Enquête publique unique

Préalable à la déclaration d'utilité publique du projet d'aménagement dédié aux bus « Bus entre Seine », emportant mise en compatibilité des Plans locaux d'urbanisme (PLU) des communes de Sartrouville (78), Argenteuil, Bezons et Cormeilles en Parisis (95)

Avis et conclusions

Conclusions du Commissaire Enquêteur sur la Déclaration d'utilité publique du projet Murielle Lescop

Configuration du dossier d'enquête (DEUP):

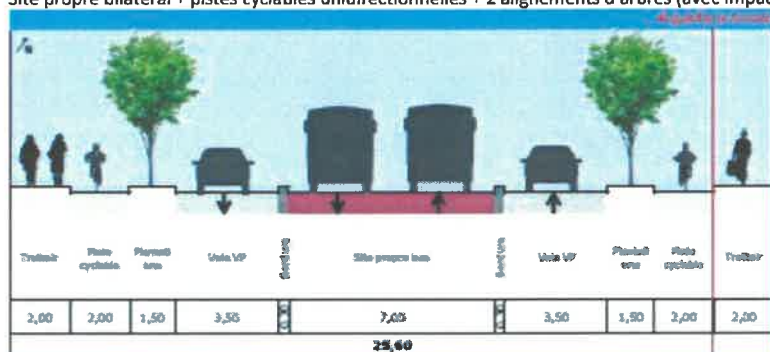
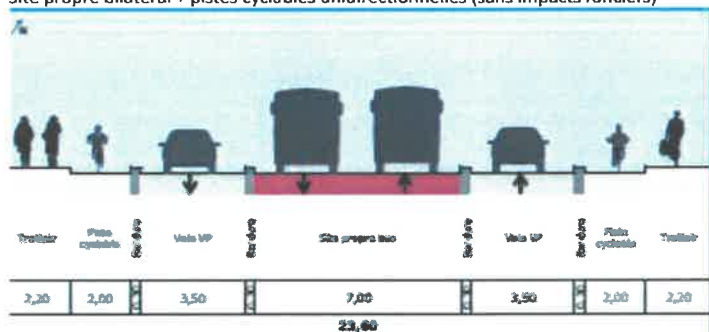
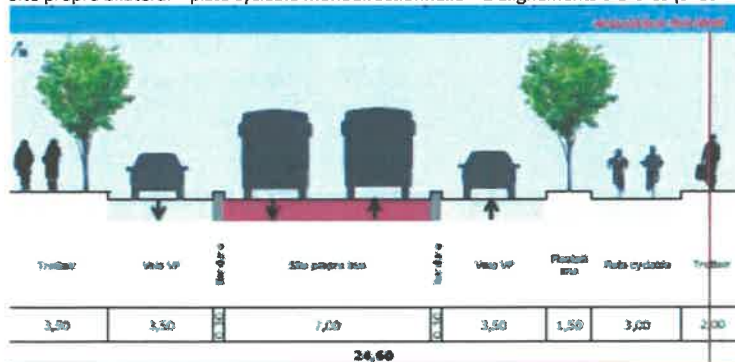
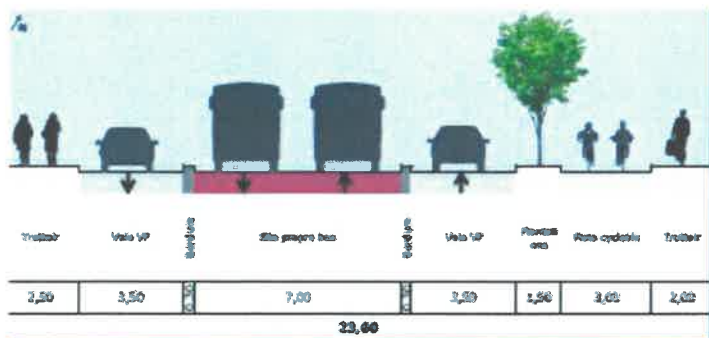
Les contributeurs souhaitent des pistes séparées du trafic par un séparateur ou sur les trottoirs.

Ils soulignent que le projet ne tient pas compte des recommandations du Cerema¹⁹. Les associations et les élus demandent des aménagements pour le projet Bus entre Seine conformes à ces recommandations :

- *« transformer les bandes cyclables en pistes cyclables et les ramener derrière les arbres et le stationnement »* Observation 72 du Collectif Vélo Ile-de-France

- Bandes cyclables unidirectionnelles
- Emprise nécessaire : 23,6m
- 2 alignements d'arbres
- Trottoirs confortables (2m au droit des arbres et 3,5m entre)

- Pistes cyclables unidirectionnelles
- Emprise nécessaire : 25,6m
- 2 alignements d'arbres
- Séparation des modes doux de la chaussée
- Trottoirs règlementaires (2m)
- Jusqu'à 2m d'acquisitions foncières en plus par rapport à la solution du DEUP

- Pistes cyclables unidirectionnelles
- Emprise nécessaire : 23,6m
- Pas alignement d'arbres
- Séparation des modes doux de la chaussée
- Trottoirs règlementaires (2,2m)
- Pas d'impacts fonciers en plus par rapport à la solution du DEUP

- Piste cyclable bidirectionnelle
- Emprise nécessaire : 24,6m
- 2 alignements d'arbres
- Séparation des modes doux de la chaussée
- Trottoirs confortables (2 à 3,5m)
- Jusqu'à 1m d'acquisitions foncières en plus par rapport à la solution du DEUP

Lors de la remise du mémoire en réponse, le maître d'ouvrage a précisé que la mise en place de séparateurs impliquait l'élargissement de la voie véhicule particulier de 3 m à 3.50 m. Ainsi, l'élargissement nécessaire à la mise en place d'une piste cyclable de 2 m de large nécessite en fait un élargissement de 1m.

Etude de profils sur l'axe Léon Feix, Ile-de-France Mobilités (2021)

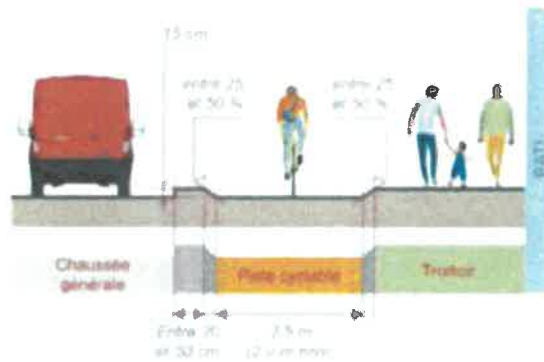
Afin de garantir un partage de l'espace public sécurisé entre les cycles et les piétons, la Ville sera, dans le cadre de l'option pistes cyclables dissociées sur trottoir, vigilante au respect des préconisations du Cerema.

Extraits du dossier d'enquête publique « Bus entre Seine » (2021)

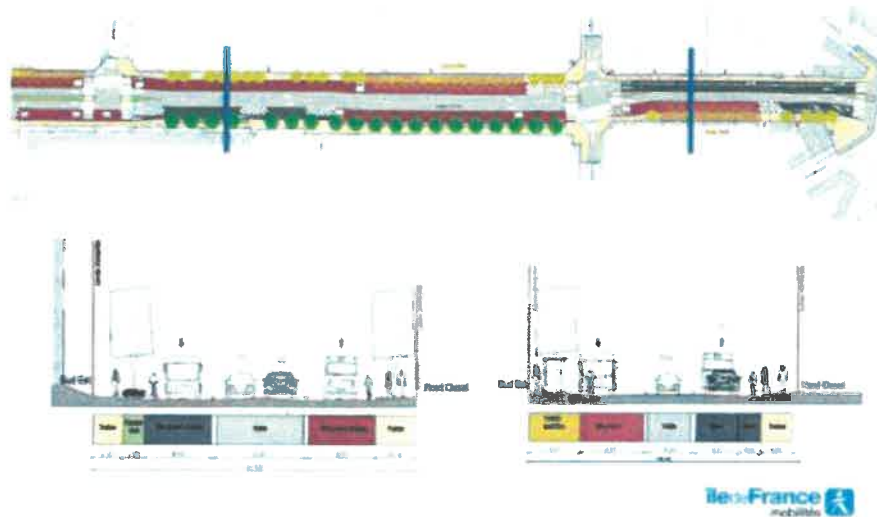
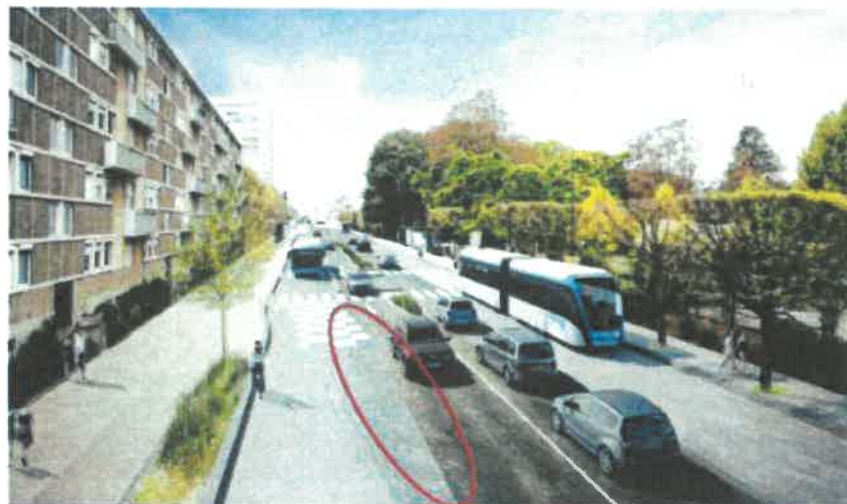
L'option du couloir bus/cycles ouvert diffère peu du profil présenté dans le dossier d'enquête publique, ce dernier intégrant déjà une section de couloir mixte bus/cycles ouvert de la rue Denis Roy jusqu'au groupe scolaire Jean Macé.
